SERVIZIO INFORMAZIONE

Modifica di tensionatore e puleggia

Costruttori: Nissan, Renault

Codice motore: M9R

Figura 1: tensionatore e puleggia di rinvio in metallo

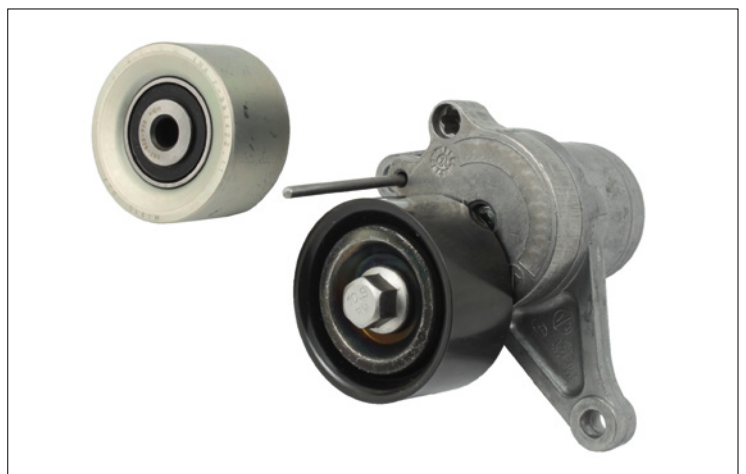
Nel comando dei gruppi accessori dei modelli sopra riportati, i costruttori Nissan e Renault montano due diverse versioni del tensionatore e della puleggia di rinvio. I veicoli possono essere provvisti della versione in metallo (figura 1) o in plastica (figura 2).

Per questi modelli, Schaeffler Automotive Aftermarket offre tensionatori e pulegge di rinvio in plastica (figura 2), che soddisfano al 100% tutti i requisiti tecnici e che possono essere montati su qualsiasi veicolo senza problemi.

Il tensionatore e la puleggia di rinvio in metallo possono essere sostituiti senza limitazioni con una versione in plastica.
